日本原燃株式会社
再処理施設及び廃棄物管理施設
火山モニタリング結果に係る評価について
(案)

令和4年11月18日

原子力規制庁

図4 十和田のGNSS連続観測による比高変化（2003年～2022年3月）

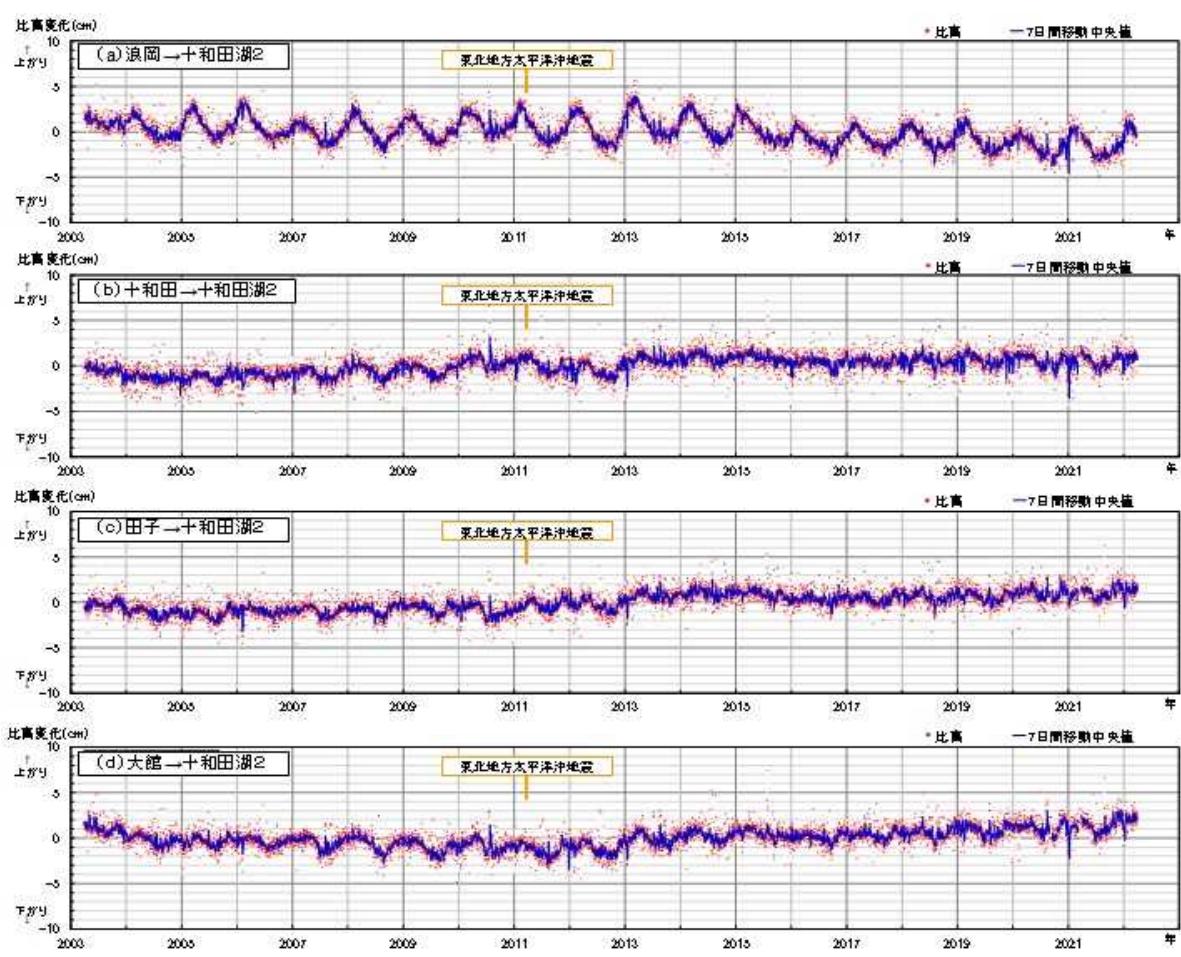
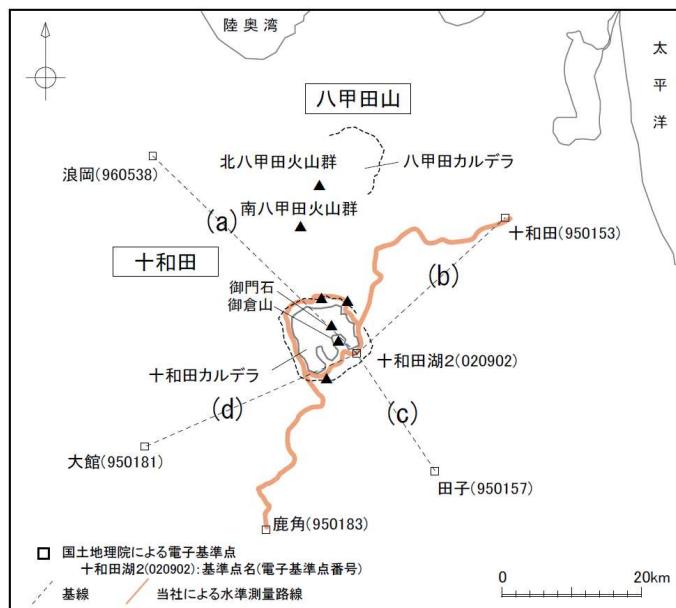
- ・ 日本原燃は、GNSS 連続観測による比高及び基線長変化等を確認した結果、以下のことから、十和田を中心とした地域では、系統的な変位の累積及び急激な変位は認められず、さらに基線長変化では、余効変動を超える継続的な変位の累積は認められず、カルデラ火山の活動に起因する有意な変化は認められないとしている。
 - ✓ 比高については、2011 年東北地方太平洋沖地震後の 2013 年に、電子基準点「十和田」、「田子」及び「大館」に対して、「十和田湖 2」がわずかに隆起する傾向が認められたが、2021 年度に隆起等の傾向は認められないこと（図 4 及び図 5（上図））（添付資料、P10、12）。ただし、「浪岡」に対してわずかに沈降する傾向が継続しているとしている。
 - ✓ 基線長については、2011 年東北地方太平洋沖地震時の変動とその後の余効変動に伴い、電子基準点「十和田湖 2」に対して、「浪岡」及び「田子」との間では伸び、「十和田」及び「大館」との間では縮みが継続していること（図 6 及び図 7（上図））（添付資料、P14、16）。
 - ✓ 比高及び基線長とともに、判断基準を超過していないこと（図 5（下図）及び図 7（下図））（添付資料、P13、17）。
 - ✓ 干渉 SAR 解析及び水準測量（2018 年～2019 年）結果からは、顕著な変動は認められないと（添付資料、P18-21）。
- ・ 日本原燃は、震源分布とマグニチュードの経時変化及び地震発生数の推移等を確認した結果、以下のことから、震源分布及び地震発生頻度等に大きな変化はなく、地震活動の活発化を示唆する顕著な変化は認められず、カルデラ火山の活動に起因する有意な変化は認められないとしている。
 - ✓ 観測期間を通じて、中湖及びその周辺、並びにカルデラ南東縁～南東方及びカルデラ北西～北西方に震源を有する地震が観測され、M1 以上の通常の地震は深さ約 3km～約 10km、低周波地震はカルデラ南東縁付近の深さ約 24km～約 30km を中心に震源を有していること（図 8）（添付資料、P22、23）。

図9 十和田における地震活動（2021年4月～2022年3月）

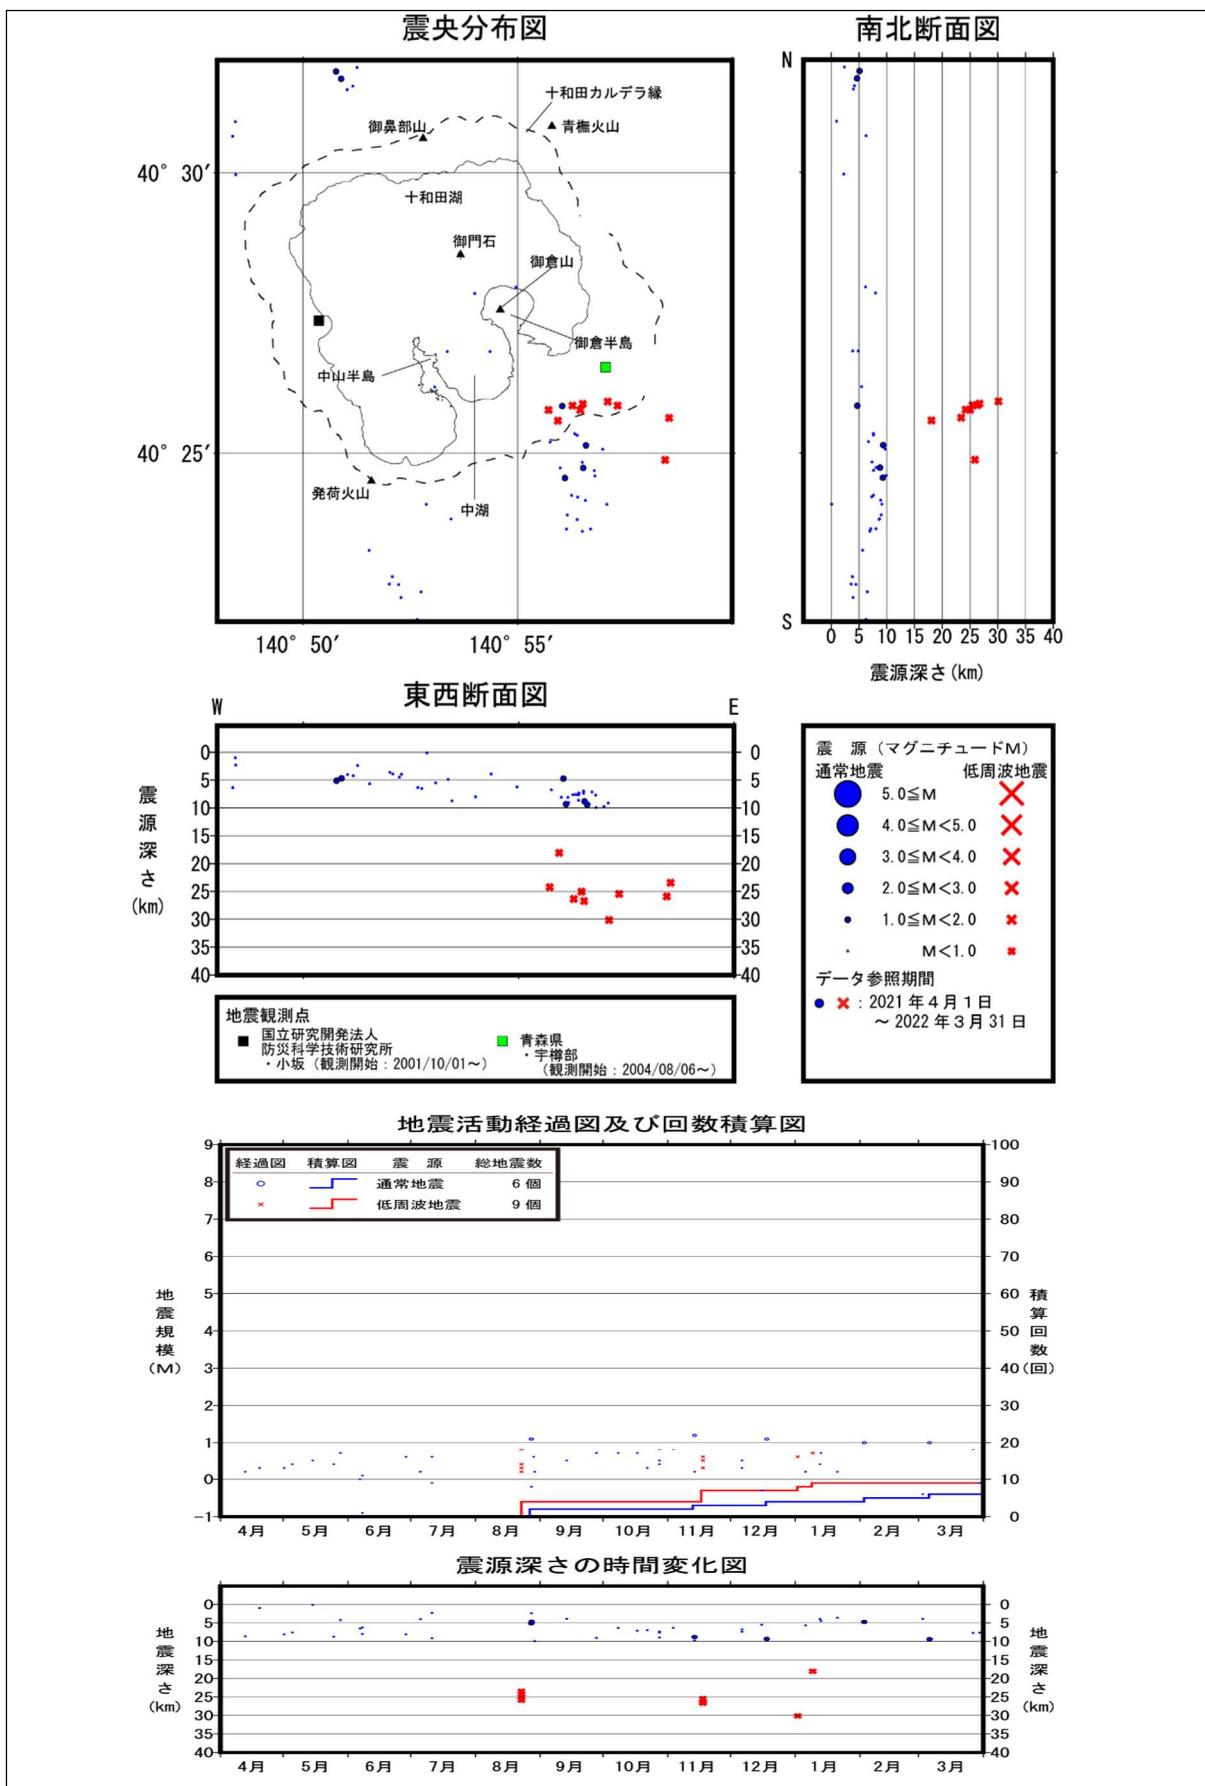
- ✓ 2021 年度では、M1 以上の通常の地震が 6 回、低周波地震が 9 回観測され、判断基準を超過していないこと（図9 及び表1）（添付資料、P24、25）。

図 1-1 八甲田山の GNSS 連續観測による比高変化（7日間移動中央値の前年差分）
(上図：1997 年～2022 年 3 月、下図：2021 年 4 月～2022 年 3 月)

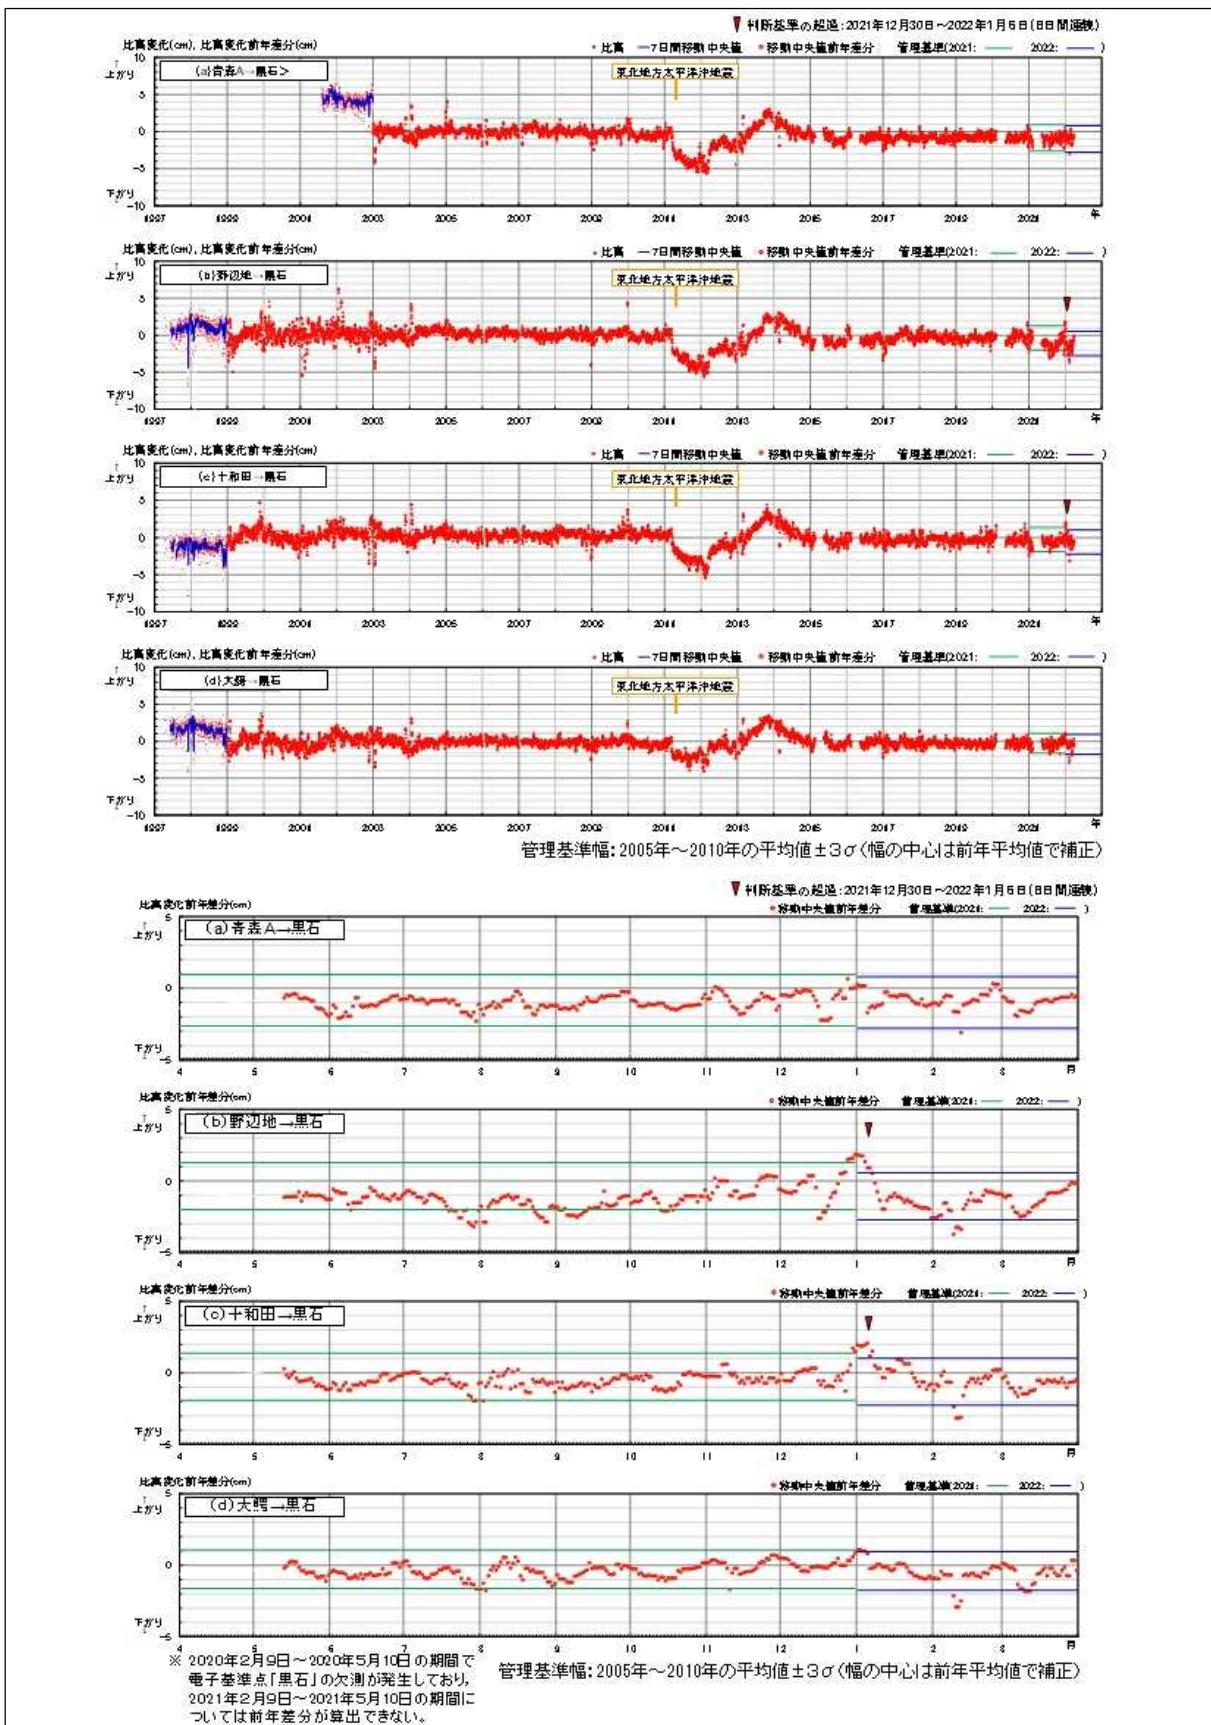
- ✓ 比高については、2011 年東北地方太平洋沖地震後、電子基準点「黒石」を中心に沈降した後、2013 年には隆起に転じ、2014 年以降は緩やかな沈降もしくは停滞状態が継続していること(図 10 及び図 11(上図))(添付資料、P34、36)。なお、2021 年 12 月末～2022 年 1 月初旬にかけて、判断基準の超過が発生したが、「黒石」における前年の積雪による見かけ上の比高低下の影響があったと考えられるとしている(図 11(下図))(添付資料、P37)。

- ✓ 比高及び基線長とともに、一部判断基準を超過した期間があるものの、これらは降雪の影響によるものと考えられること(図 11(下図)及び図 13(下図))(添付資料、P37、41)。
 - ✓ 干渉 SAR 解析及び水準測量(2018 年～2019 年)結果からは、顕著な変動は認められないこと(添付資料、P42-45)。

原子力規制庁は、十和田の比高及び基線長については、カルデラ火山の活動に起因する有意な変化は認められないこと、また、地震活動についても有意な変化はないとしていることを確認した。八甲田山の比高及び基線長については、一部判断基準を超過した期間があるものの、これらは降雪の影響によるものと考えられるため、カルデラ火山の活動に起因する有意な変化は認められないこと、また、地震活動についても有意な変化はないとしていることを確認した。

図13 八甲田山のGNSS連続観測による基線長変化（続き）
(上図：1997年～2022年3月、下図：2021年4月～2022年3月)

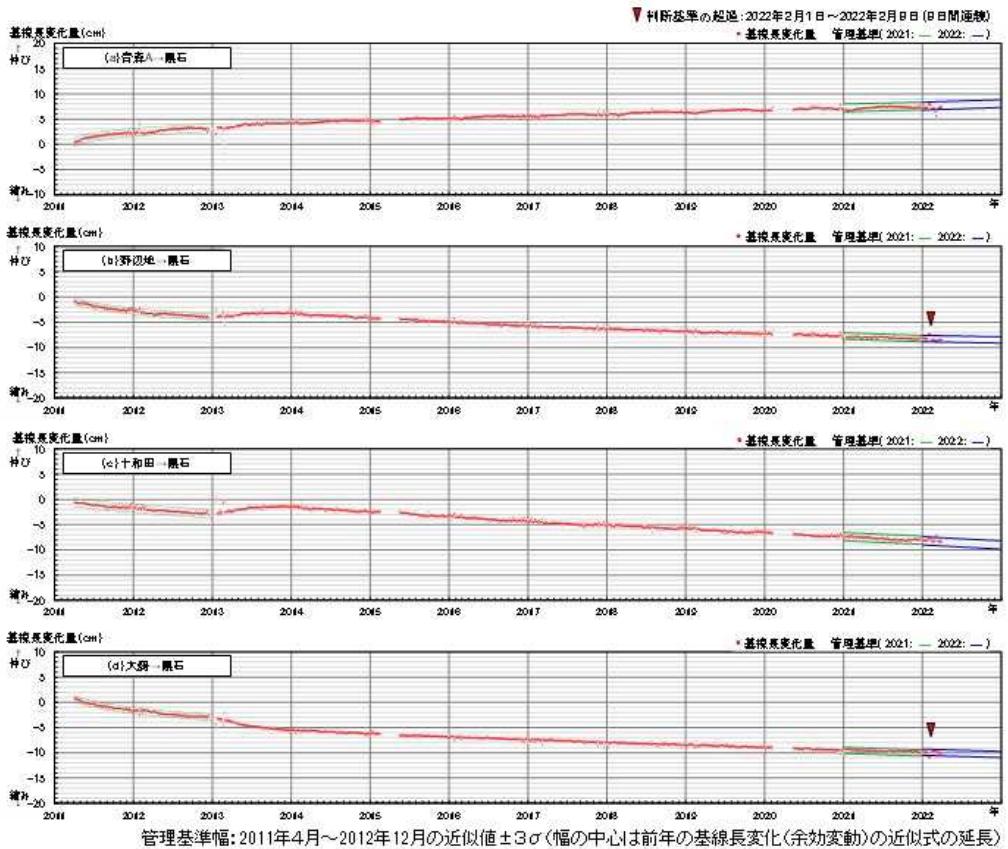
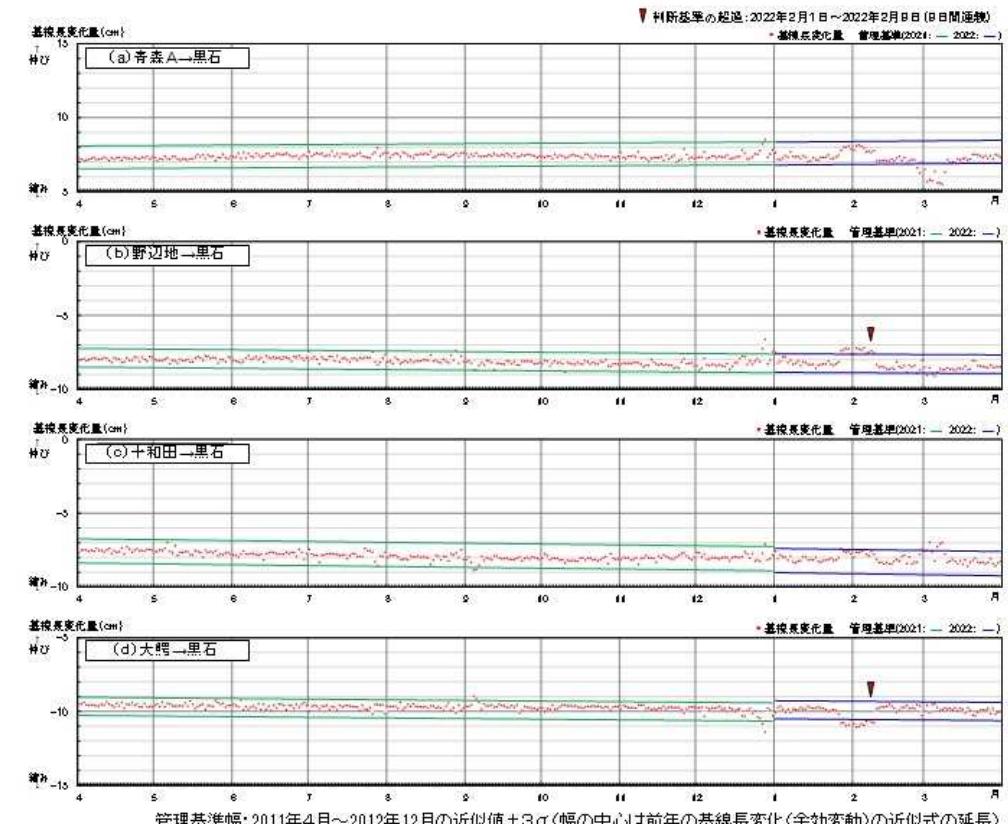
- ✓ 基線長については、2011 年東北地方太平洋沖地震時の変動とその後の余効変動に伴い、電子基準点「黒石」と「野辺地」・「十和田」・「大鷲」との間では地震時の変動と余効変動による縮みが認められたが、2013 年 2 月以降、「黒石」と「野辺地」・「十和田」との間では伸びに転じ、2013 年 11 月頃以降は余効変動による縮みが継続していること(図 12 及び図 13(上図))(添付資料、P38、40)。なお、2022 年 2 月初旬に判断基準の超過が発生したが、「黒石」のアンテナレドームが積雪に覆われた影響と考えられるとしている(図 13(下図))(添付資料、P41)。
